VYPRACOVAL Ing. Jan Valach		ZMĚNA	DATUM	PODPIS
KONTROLOVAL Ing. Jan Bouška				
MATERIÁL S235	DATUM VYHOTOVENÍ 12/2023	SPOLEČNOST ADECO spol. s r.o. Česká Třebová		
TOLEROVÁNÍ DLE ISO 8015	Přesnost ISO 2760			
ROZMĚR, POLOTOVAR P8 - 220x50, ČSN 42 5310		NÁZEV Aretace kroužkového sběrače I		
Číslo snímku	CELKOVÁ ČISTÁ HMOTNOST (kg) 0,7			
METODA ZOBRAZOVÁNÍ 	MĚŘÍTKO 1:2	ČÍSLO VÝKRESU 1228.12-01	LIST ČÍSLO	
		POČET LISTŮ

A

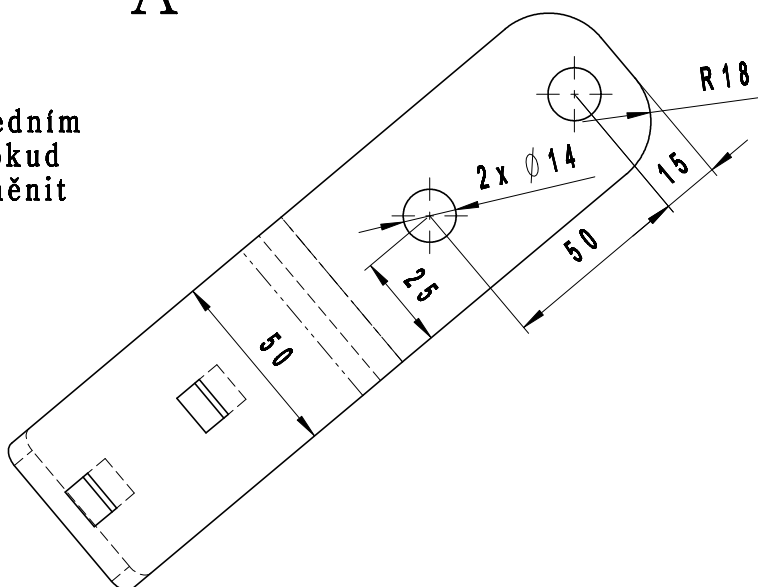
Ověřit, zda dosedací plocha ve středním čepu má úhel sklonu zhruba 20°. Pokud by byl úhel jiný, tak daný rozdíl změnit úhel (130°) na tomto díle.
